מכרז פומבי 01/2023 להקמת מקווה במגרש 5529 במודיעין עילית

מסמך הבהרות מס' 2

הנדון : מקווה מודיעין עילית – הערות והשלמות למשתתפים במכרז

דקורציה

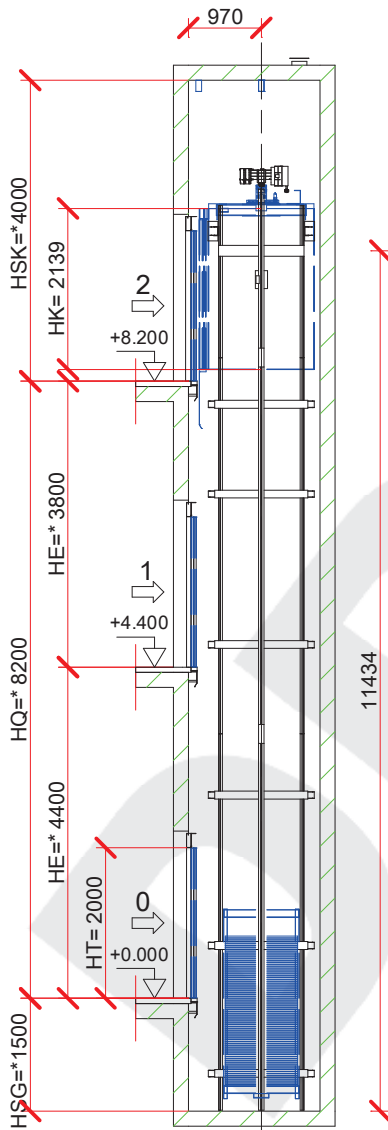
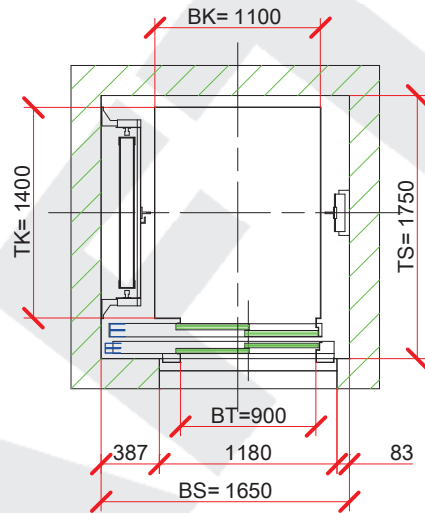
2.	כתב כמויות	מסמך 1ד	לא צירפתם תכניות ומפרט טכני למעליות	מצ"ב (כנספח 1 להודעה זו) מפרט של מעלית שינדלר או שוי"ע בכפוף לאישור מזמין העבודה ומפקח. יש לתמחר המעלית עם מערכת קורא כרטיס/צ'יפ/קודן שברגע שמתמש מפעיל המעלית ע"י צ'יפ/כרטיס/קודן, לא ניתן יהיה לזמן המעלית עד גמר השימוש ע"י אותו משתמש, מופיע גם בכתב הכמויות.

15. פיקוד המעלית אינו פיקוד "מאסף" . לא ניתן להזמין מעלית בעת שימוש ע"י אדם
אחר
16. סעיף 07.07.0060 - צנרת הולכה למערכת ואקום- כמות 620מטר
17. סעיף 07.07.0020 – חיבור קיר למערכת ואקום – כמות -26 יח'
